**INFORME DE VISITA DE CONTROL
N° 016-2021-OCI/0396-SVC**

**CULMINACIÓN DE LA OBRA:
“MEJORAMIENTO DE LOS SERVICIOS DE
TRANSITABILIDAD VEHICULAR Y PEATONAL EN LA
PROLONGACION AUGUSTO B. LEGUIA Y TRAMO I DE
LA AV. GINA APUMAYTA, DISTRITO DE
HUANCAMELICA, PROVINCIA DE HUANCAMELICA –
HUANCAMELICA”- PRIMERA ETAPA**

**PERÍODO DE EVALUACIÓN:
DEL 17 DE AGOSTO DE 2021 AL 25 DE AGOSTO DE 2021**

Imagen n.º 1
Plano de planta de la Prolongación Augusto B. Leguía con puntos de fisuras

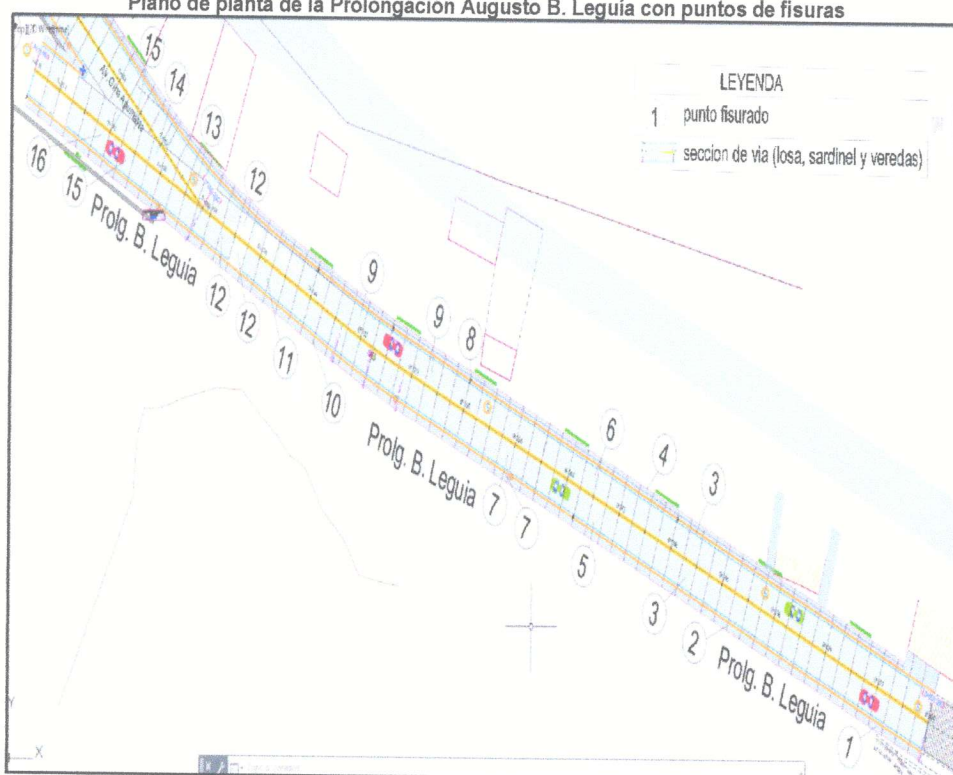
De la inspección física realizado el 19 de agosto de 2021, en la prolongación Augusto B. Leguía se evidencia que existe dieciséis (16) puntos de fisuras en diferentes tipos de estructuras (losas de pavimentos, veredas y sardineles de veredas) a pesar que la obra aún no ha sido recibida, conforme se muestra y detallan a continuación.

Numero de observación en el plano de planta	Progresiva	Tipo de estructura	Observación
1	0+006	Vereda	Fisura en lado izquierdo
2	0+046	Vereda	Fisura en lado izquierdo
3	0+055	Sardinel de vereda y losa de pavimento	Sardinel dañado lado izquierdo y pavimento fisurado lado derecho
4	0+067	Gradas y veredas	Fisura en lado derecho
5	0+076	Losa de pavimento	Fisura en lado izquierda
6	0+078	Losa de pavimento	Fisura en lado derecho
7	0+096	Vereda y losa de pavimento	Fisura en vereda y losa de pavimento con resane lado izquierdo
8	0+108	Sardinel de vereda	Dañado lado derecho
9	0+114 al 0+135	Losa de pavimentos	Con fisuras y resane lado derecho
10	0+141	Vereda	Dañado lado izquierdo
11	0+153	Losa de pavimento	Fisurado lado izquierdo
12	0+160 al 0+165	Losa de pavimentos	Losas resanadas y fisuradas lados izquierdo y derecho
13	0+172	Losa de pavimento	Fisurado lado derecho
14	0+182	Losa de pavimento	Fisurado y resanado lado derecho

15	0+187	Losa de pavimento	Resanados lados izquierdo y derecho
16	0+193	Losa de pavimento	Fisurado lado izquierdo

Galería de imagen n° 1

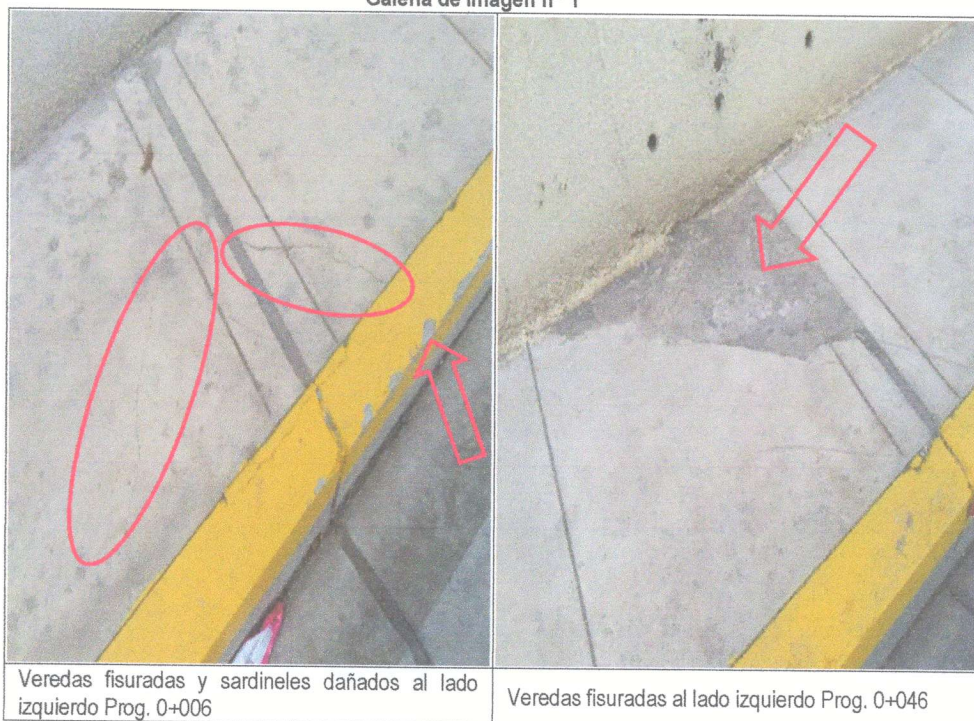
Veredas fisuradas y sardineles dañados al lado izquierdo Prog. 0+006

Veredas fisuradas al lado izquierdo Prog. 0+046

Plano de planta de la Avenida Gina Apumayta con puntos de fisuras

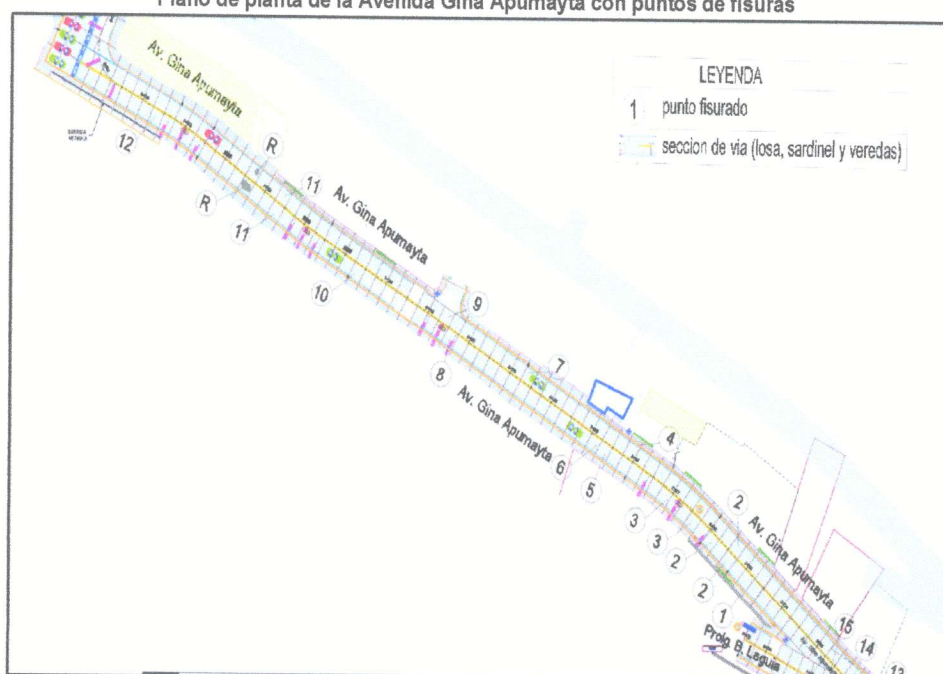
De la inspección física realizado el 19 de agosto de 2021, en la prolongación Augusto B. Leguía se evidencia que existe doce (12) puntos de fisuras en diferentes tipos de estructuras (losas de pavimentos, veredas y sardineles de veredas) a pesar que la obra aún no ha sido recibida, conforme se muestra y detallan a continuación.

Numero de observación en el plano de planta	Progresiva	Tipo de estructura	Observación
1	0+045	Unión de cuneta y losa de pavimento	Fisurado lado izquierdo
2	0+053 al 0+058	Losa de pavimento	Fisurados lados izquierdo y derecho
3	0+065 al 0+072	Losa de pavimento	Dañado y fisurado lado izquierdo
4	0+085	Sardineles de veredas	Dañados con corte lado derecha
5	0+090	Losa de pavimento	Fisurado lado izquierda
6	0+093	Losa de pavimento	Fisurado lado izquierda
7	0+116	Losa de pavimento	Dañado entre juntas de cuneta lado derecho
8	0+136	Losa de pavimento	Fisurado lado izquierdo
9	0+139	Losa de pavimento	Fisurado y dañado lado derecho
10	0+164	Losa de pavimento	Fisurado y cortado lado izquierdo
11	0+188	Losa de pavimento	Resanado (corte) lado izquierdo y derecho
12	0+223	Losa de pavimento	Fisurado lado izquierdo

Galería de imagen n° 5

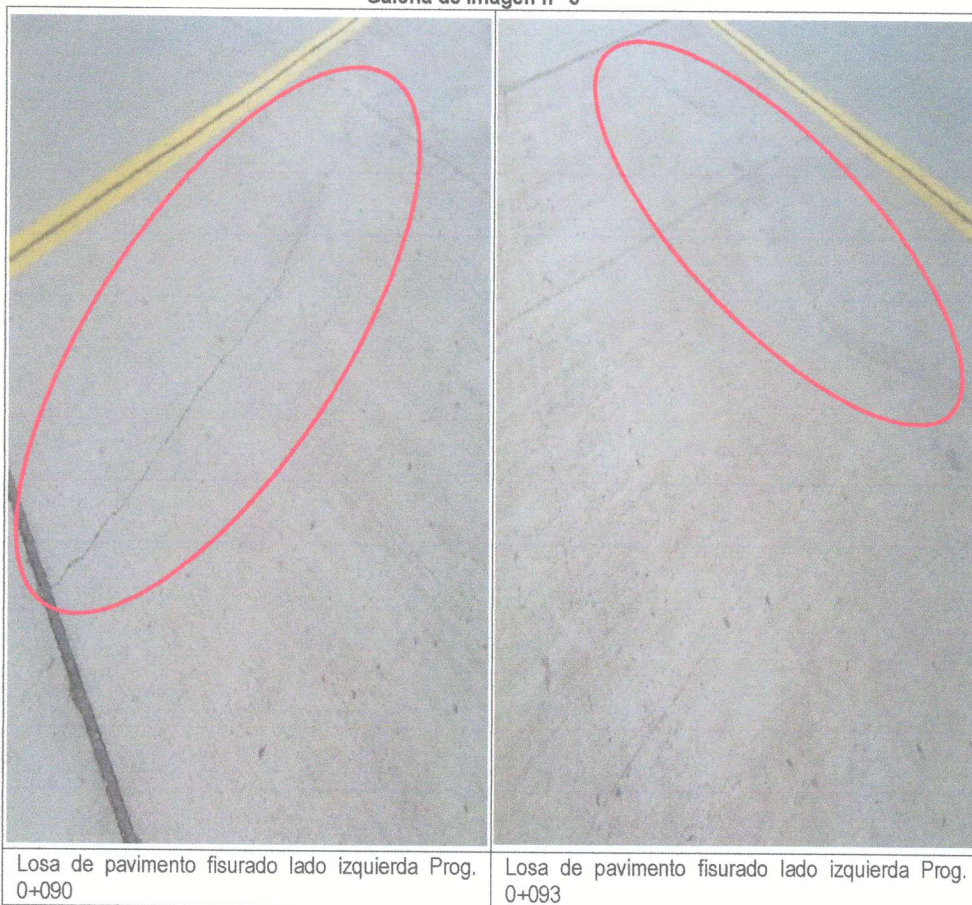
Losa de pavimento fisurado lado izquierda Prog. 0+090

Losa de pavimento fisurado lado izquierda Prog. 0+093

Sección típica del muro de contención y vereda con voladizo reforzado con acero

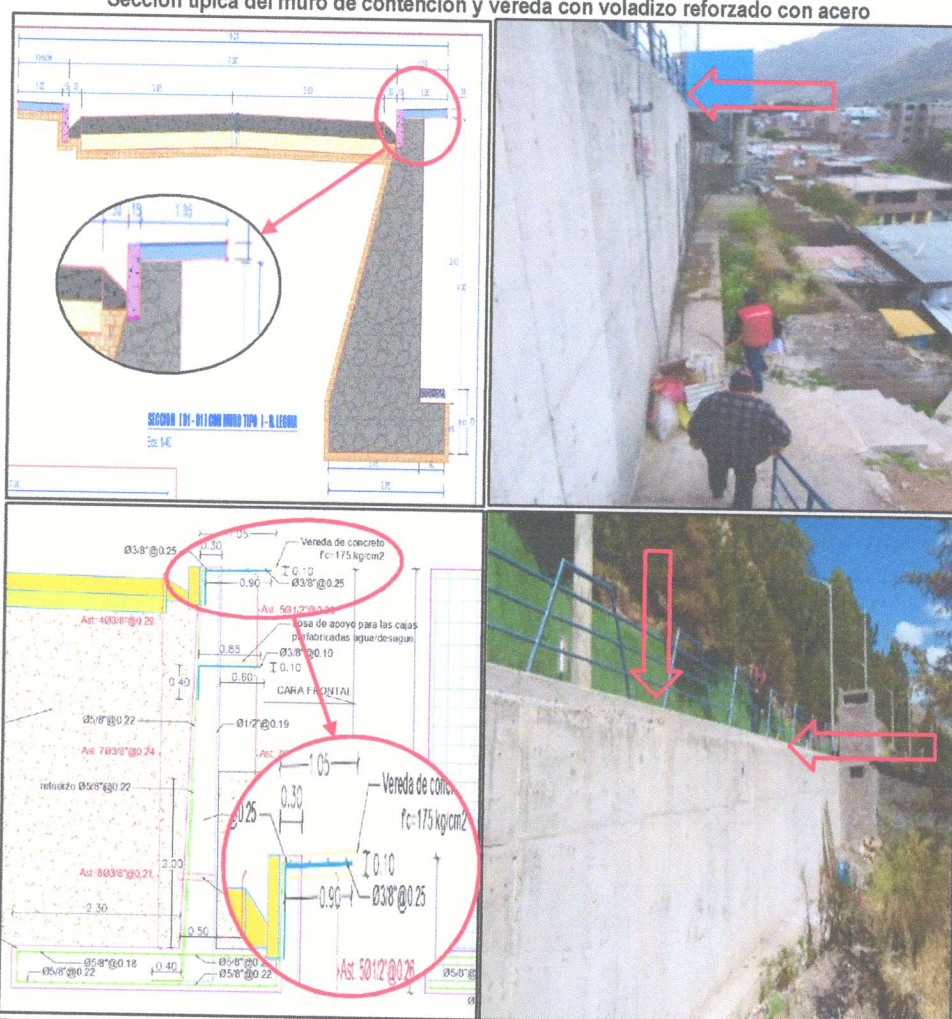
a) Veredas que se encuentran sobre el muro de contención sin voladura

De la verificación de los planos del expediente técnico reformulado, se advierte que en los planos de secciones transversales pavimento, STP 01 al STP 07 establece la construcción de veredas en forma de volado a lo largo del muro de contención de la Av. Augusto B Leguía, en una longitud de 186 ml (progresiva 0+012 a la 0+180); sin embargo, se ha construido la vereda al nivel del muro de contención, tal como se muestra a continuación.

Imagen n.º 31
Sección típica del muro de contención y baranda

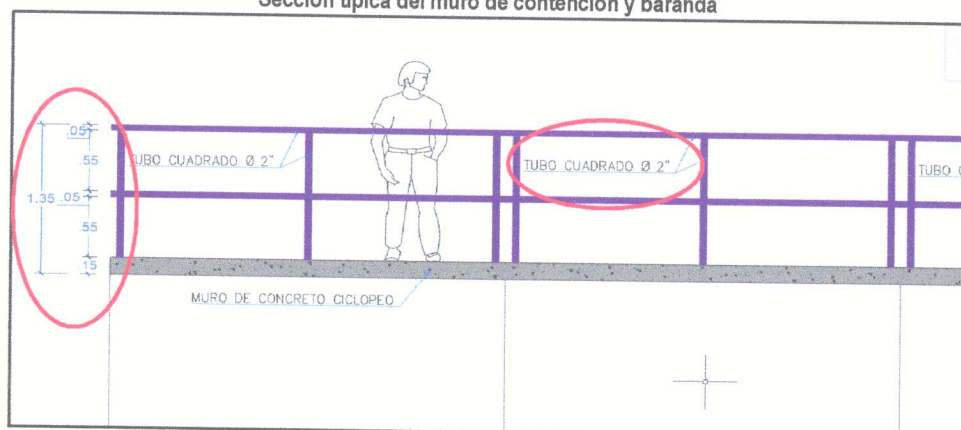
En el expediente técnico reformulado se establece la ejecución de una baranda de fierro cuadrado de dos pulgadas (2") a lo largo del muro de contención de la Av. Augusto B Leguía, con una altura de un metro diez (1.10 m) desde el nivel de vereda.

Sin embargo, en la ejecución de las barandas se ha modificado el diseño con tubería circular de dos pulgadas (2") en las partes altas con una altura de un metro (1 m) desde el nivel de vereda y con tubería circular de una pulgada y media (1 ½") en las partes bajas con una altura de setenta y nueve centímetros (79 cm) desde el nivel de vereda, las mismas que han sido soldadas a las bases con un solo punto de apoyo (fierro corrugado) y algunas se mueven con facilidad (progresiva 0+052 a la 0+054), conforme se muestra a continuación

Galería de imagen n.º 11
Baranda ejecutada con diseño y medidas modificadas

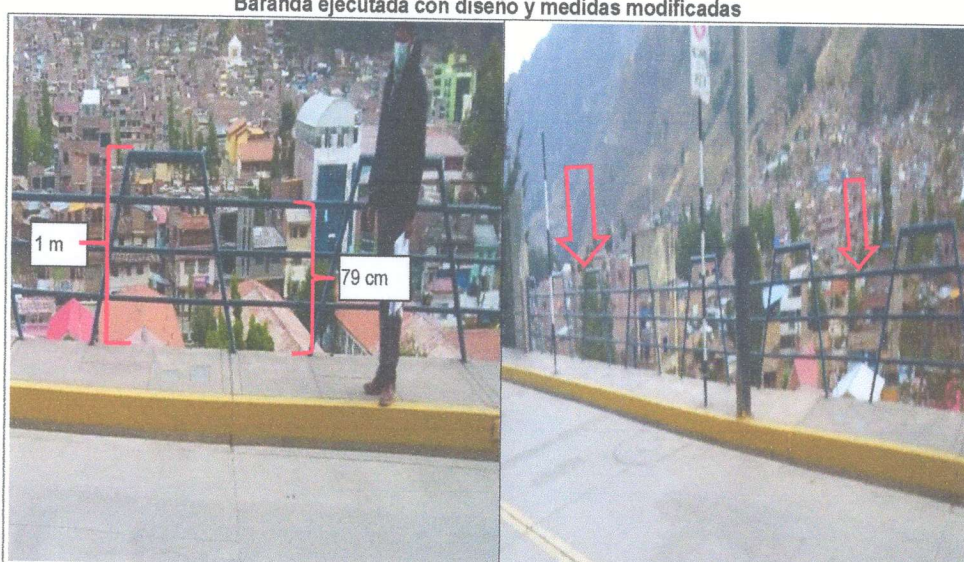
Baranda con diseño modificado y con medidas por debajo del estándar.

Baranda con diseño modificado.

Galería de imagen n° 12
Baranda ejecutada con diseño sin seguridad

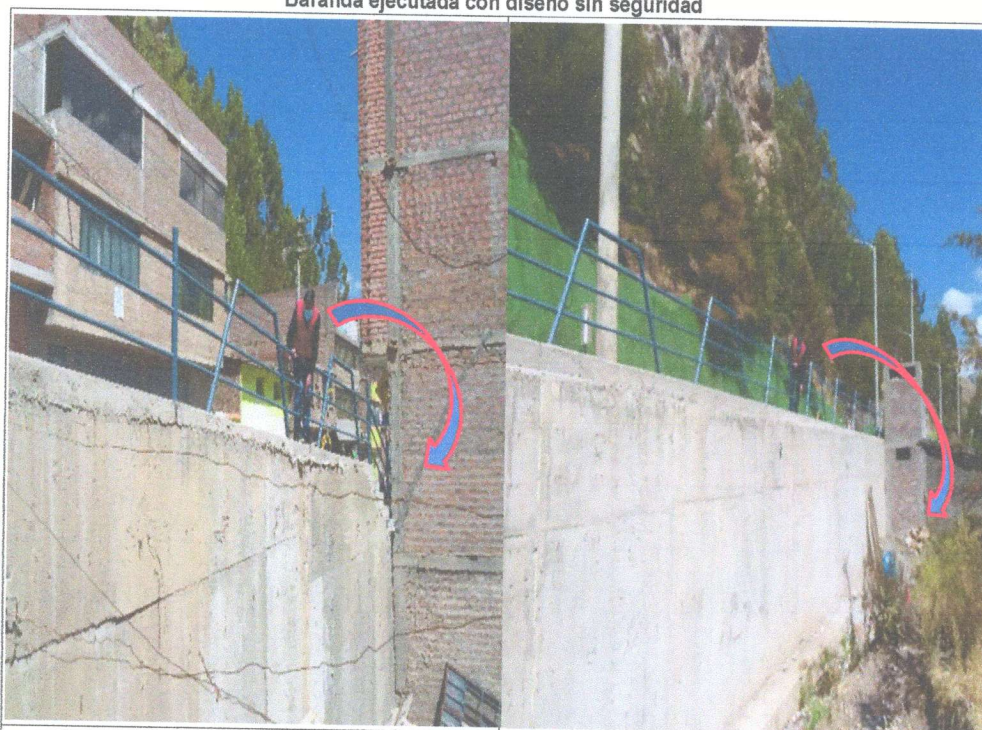
Baranda con diseño modificado y con medidas por debajo del estándar Sin seguridad para el usuario.

Baranda sobre un muro de contención alto con peligro de generar accidentes por tener barandas bajas.

Imagen n.º 10. Diferencia de nivel entre cuneta y pavimento

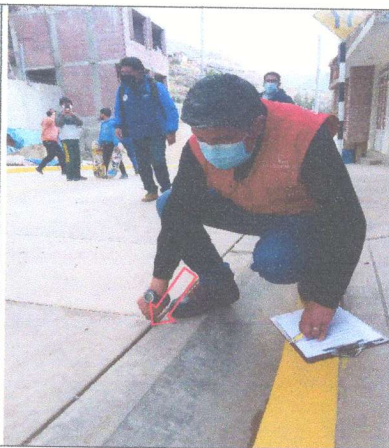
5. Se tiene cunetas fisuradas las cuales se han elevado con diferencia del nivel del pavimento rígido en una longitud de 54 ml las cuales la separación entre estos dos elementos se tiene desniveles entre sus cuerpos.

Imagen n.º 11: corte en pavimento con fisuras

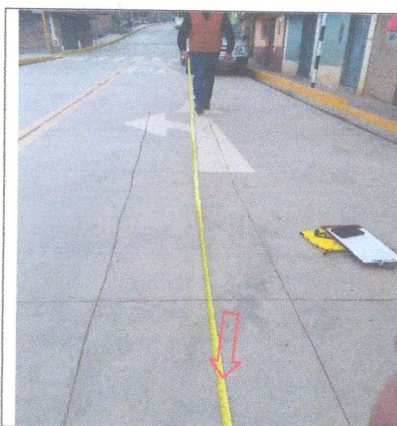
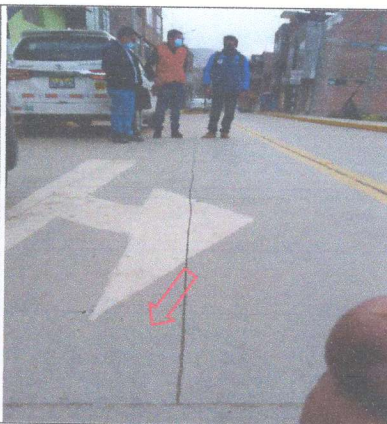
6. Se tienen paños de concreto con cortes de forma irregular los cuales no guardan la estética de la vía y presentan fisuras.

Imagen n.º 15: escalera de madera provisoriosa sin desmontar

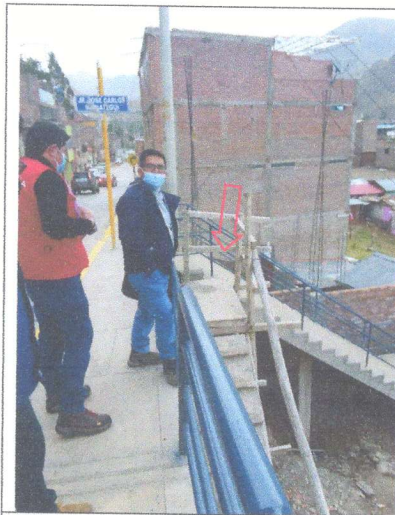
8. Se tiene escaleras de madera provisorias sin desmontar

Imagen n.º 17: fisuras en veredas

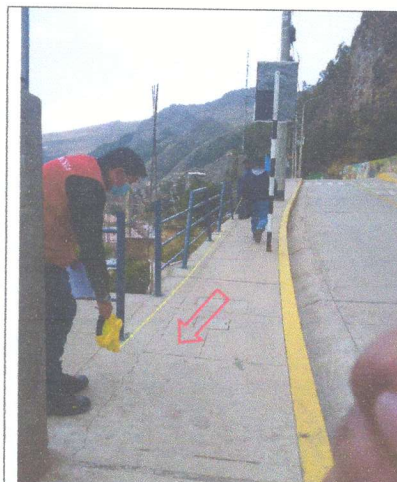
Se ha presentado fisuras en veredas

Imagen n.º 19: filtración de agua debajo del muro de contención

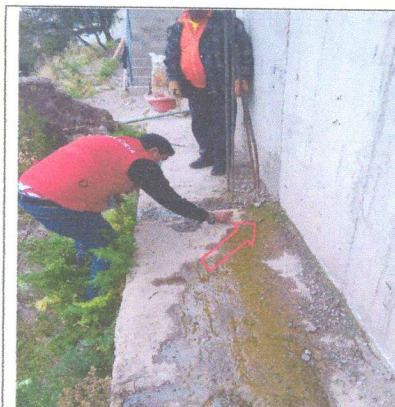
10. Se tiene filtración de agua por debajo del muro de contención

Respecto a la observación n.° 10 manifestar que al momento de la culminación de la ejecución de la obra no existía dicha afloramiento de agua
